VEDLEGG TIL SAKSFRAMLEGGET

Merknader og vurderinger til Sjøområdeplana – godkjenning av plan

Tabellen inneholder et sammendrag av merknadene fra andre høringsrunde. Alle høringsuttalelsene er vedlagt i sin helhet.

Forslag lokalitet Aspbukta i Tingvoll:

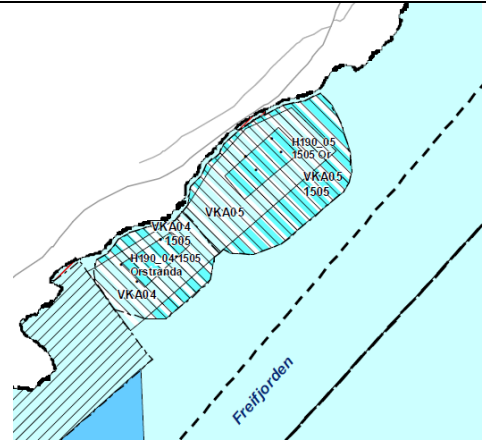
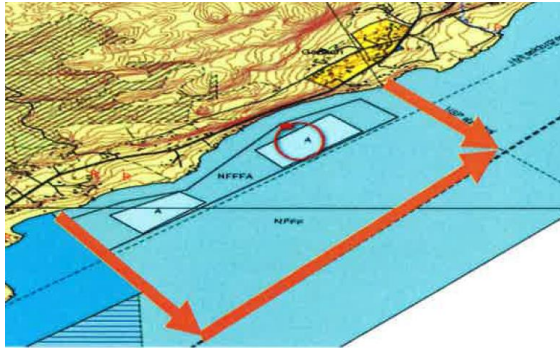
Forslaget om Aspbukta var ikke med i den første høringsuttalelsen fra Måsøval. Området ligger i det som i gjeldende kommuneplan for Tingvoll er avsatt til kombinert formål. Denne lokaliteten ble foreslått utvidet, VKA05 vist i nederste kartutsnitt under. Fiskeridirektoratet hadde følgende innsigelse til denne lokaliteten; «Utvidelse av flerbruksområde VKA 5 – konflikt med gyte- og oppvekstområde for uer. Området må som et minimum flyttes nordover til mellom Aspbukta – Aspholmen – Bøyfotholmen.» Lokaliteten ble derfor i sin helhet tatt ut av plana. Hensynssone gytefelt, H560, er lagt inn i kartet, se stiplet linje i kartutsnittet under, og denne er i direkte konflikt med Måsøvals forslag.

Det er derfor ikke aktuelt å vurdere dette på nytt i andre høringsrunde. Alternativt område mellom Aspbukta – Aspholmen – Bøyfotholmen ble vurdert konfliktfylt i forhold til interesser på land, blant annet Bøyfoten hyttefelt i nærheten.

Merknaden tas ikke til følge.

Forslag lokalitet Or:

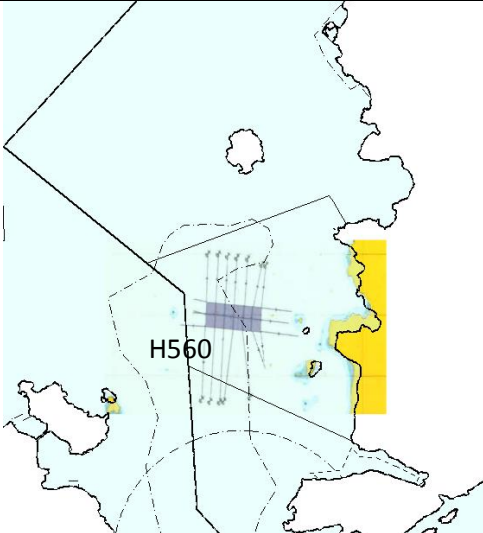
Statens vegvesen	<p>Trekker innsigelsene angående fjordkryssingene.</p> <p>Ønsker en nærmere vurdering av lokaliteten H190_09_1560_Halsbukta. SVV ønsker ikke at framtidig drift på lokaliteten kan være til ulempe for ny E39.</p>	<p>Kommuneplana hjemler ikke flytting av allerede godkjente anlegg.</p> <p>Vi mener Statens vegvesen sine interesser er tilstrekkelig ivaretatt i og med bestemmelsen i kapittel 4: «<i>Tiltak innenfor sonene B5 Kommunedelplan Tingvoll og B10 Kommunedelplan Halså, må ikke komme i konflikt med framtidig E39 og bru over Halsafjorden. Alle søknader om nye tiltak eller søknader om endringer i eksisterende godkjente tiltak skal sendes til Statens vegvesen for uttalelse.</i>»</p> <p>Nærmere avklaringer må skje i reguleringsplan for E39.</p>
Avinor	Ingen merknader	
Måsøval AS	<p>Selskapet hevder å ikke vært høringspart i første høringsrunde av sjøområdeplana, men avgir uttalelse ved andre gangs høring.</p> <p>Foreslår utvidelser av lokaliteten Or i Kristiansund kommune og ny lokalitet Aspbukta i Tingvoll.</p>	<p>I forbindelse med første høring mottok Tingvoll kommune en uttalelse fra Måsøval Fiskeoppdrett AS datert 30.1.2017. Her bes det om at lokaliteten Or utvides til å omfatte oppankringsområder. Dette er hensyntatt i plankartet.</p>
